PARECER TÉCNICO GETRA Nº 01/2021

Assunto:	Análise técnica de amostra de caçamba estacionária referente aos Lotes 1 e 2, apresentada pela empresa PA COMÉRCIO E SERVIÇOS GERAIS EIRELI – ME, referente ao Pregão Eletrônico nº 02/2021.
-----------------	---

Contratação de empresa para fornecimento de caçambas estacionárias, conforme especificações constantes no anexo I do edital - termo de referência.

FOTO Nº 06 – chapa frontal 1/8” e com medidas fora das especificações

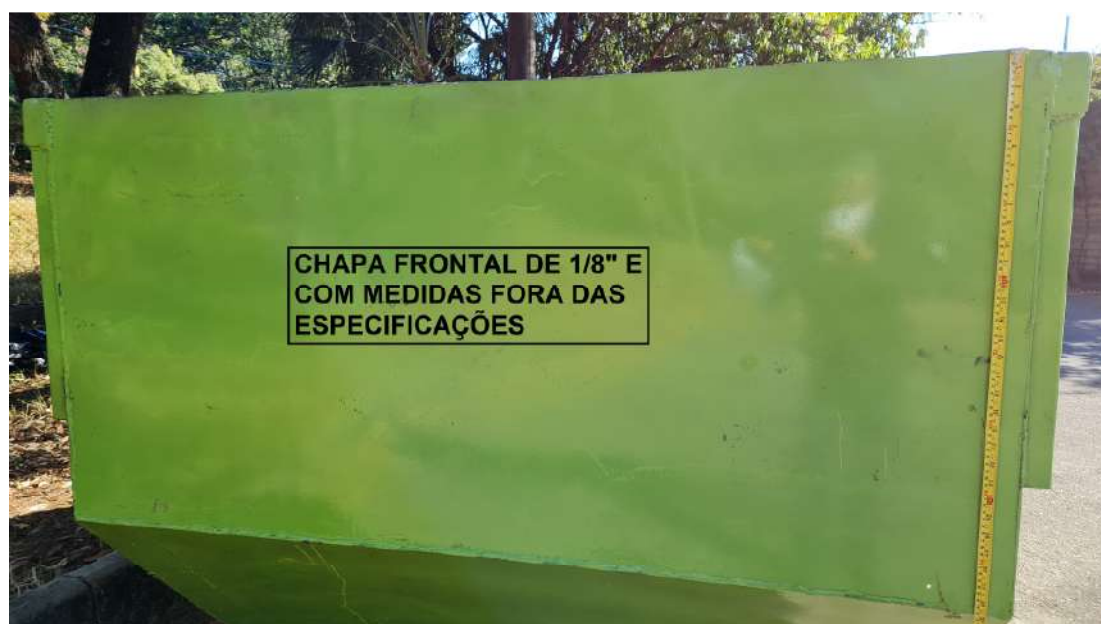
Item	Especificações do SUBANEXO I-A do Edital	Status	Observação
1	Caçamba estacionária fabricada em chapa de aço carbono.	SIM	
2	Capacidade nominal de carga de 7,0 m ³ (volume útil de carga) com tolerância de até ±10%.	SIM	Capacidade calculada dentro da margem de tolerância de ±10%.
3	Soldada interna e externamente pelo processo MIG.	NÃO	Partes soldadas com eletrodo e partes com falhas de soldagem ou sem solda (fotos nº 02, 03 e 04).
4	Caçamba com reforços internos para ampliação da resistência dos pinos de elevação.	SIM	
5	Compatível com poliguindastes simples ou duplos instalados em caminhões com PBT de 16,0 ou 23,0 toneladas.	SIM	
6	Chapa do assoalho com espessura mínima de 1/4".	NÃO	Chapa do assoalho com espessura de 3/16" ao invés de 1/4" (foto nº 05).
7	Chapas frontais, laterais e traseiras com espessura mínima de 3/16".	NÃO	Chapa frontal superior com espessura de 1/8" ao invés de 3/16" e com dimensões incorretas (falha construtiva) (foto nº 06).

FOTO Nº 07 – perfis “U” inadequados e perfil longitudinal montado fora da posição correta. Uso de perfil “U” no lugar da cantoneira em desacordo com as especificações

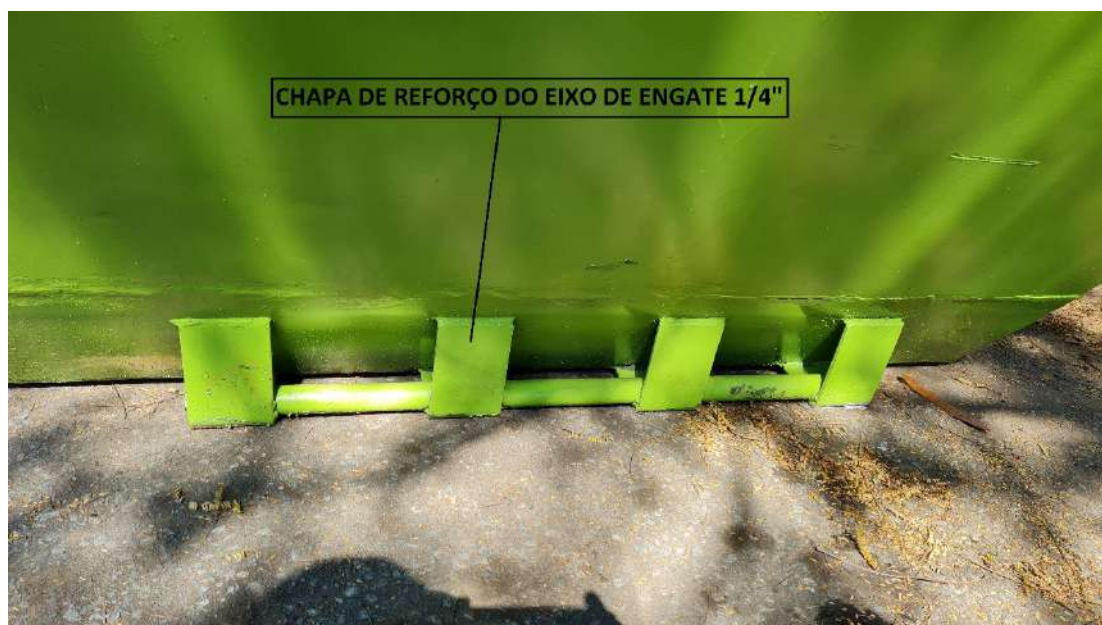
8	Perfis "U" dos reforços estruturais medindo 100 x 50 x 4,75mm (alma x aba x espessura).	NÃO	Perfis "U" fora das especificações, medindo 100 x 40 x 3,17mm (1/8") e 80 x 40 x 3,17mm (1/8") ao invés de 100 x 50 x 4,75 (3/16") e perfil "U" longitudinal montado fora da posição correta (falha construtiva) (foto nº 07).
9	Cantoneiras dos reforços estruturais com abas iguais medindo 2" x 3/16" (aba x espessura).	NÃO	Não foi utilizada cantoneira, que foi substituída por perfil "U" (foto nº 07).
10	Pinos de engate das algemas das correntes em aço carbono, maciço, trefilado, Ø1 1/2" (38,1mm). Os pinos de engate deverão transpassar o perfil "U" e a chapa da caçamba e posteriormente ser soldados interna e externamente na chapa da caçamba e no perfil.	SIM

FOTO N° 11 – situação da pintura

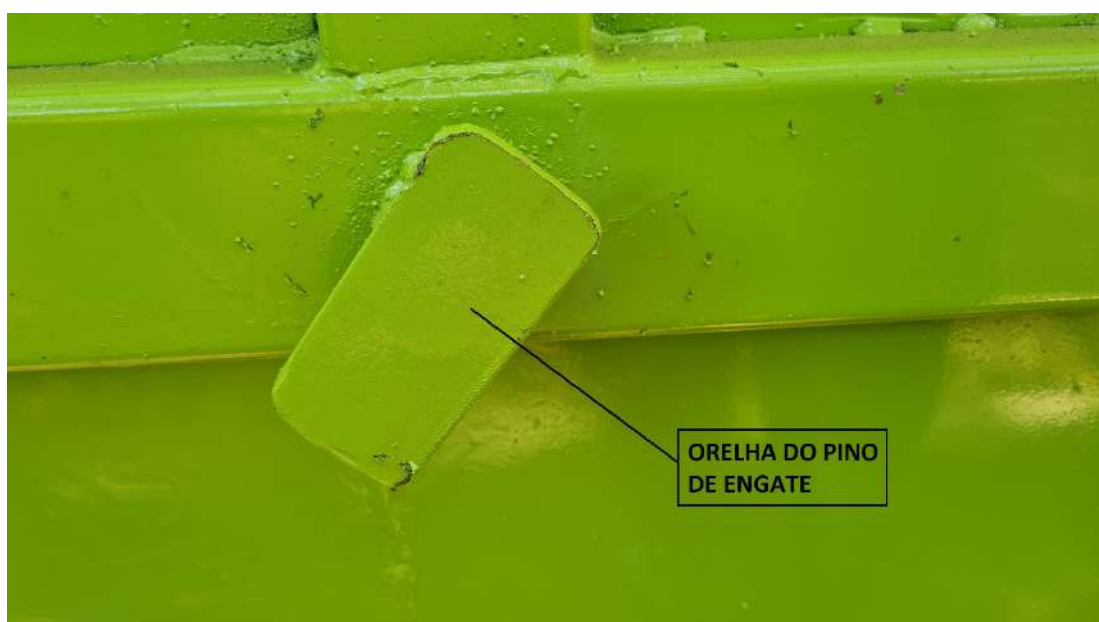
15	Preparação para pintura: limpeza e aplicação de fundo anticorrosivo nas partes interna e externa.	SIM	
16	Pintura na parte externa com acabamento em PU (poliuretano) na cor verde (PANTONE 370-C)	NÃO	Pintura mal executada contendo escorrimentos, partes não cobertas e aparenta não ter acabamento em PU (foto nº 11).
17	Orelhas dos pinos de engate conforme desenhos nº 05 – Detalhe AA e 06 – Corte XY.	NÃO	Orelhas em chapa com espessura de 1/4" ao invés de 5/16" e com dimensões em desacordo com as especificações.
